Gestaltungsplan «Ein lebendiges Quartier am See» mit Gewässerraumfestlegung am Zürichsee

Bericht zur Mitwirkung, 03.12.2020, rev. 20.04.2021

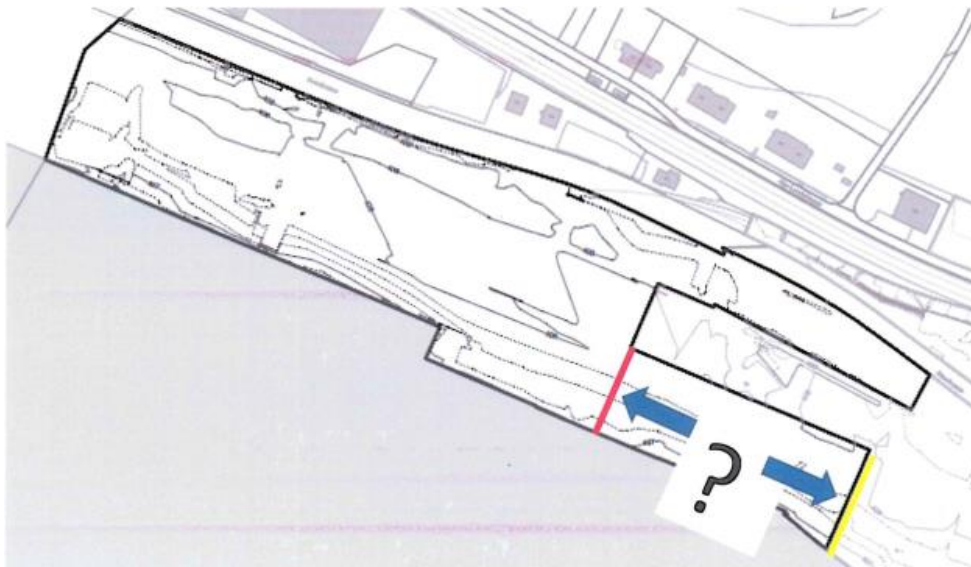
Art. 53 der Vorschriften regelt, dass im Teilgebiet D_{West} die Lärmempfindlichkeitsstufe III gemäss Art. 43 LSV gilt. Die LSV weist für den angesprochenen Alltagslärm keine Belastungsgrenzwerte aus. Die Polizeiverordnung der Gemeinde Uetikon gewährleistet den Lärmschutz bezüglich Alltagslärm, indem Vorgaben zu Nachtruhe, allgemeinen Ruhezeiten und zum Umgang mit Singen, Musizieren, Lautsprecher und Verstärkeranlagen gemacht werden (Art. 21, 22 und 24 Polizeiverordnung der Politischen Gemeinde Uetikon am See).

Der Antrag wird **nicht berücksichtigt**.
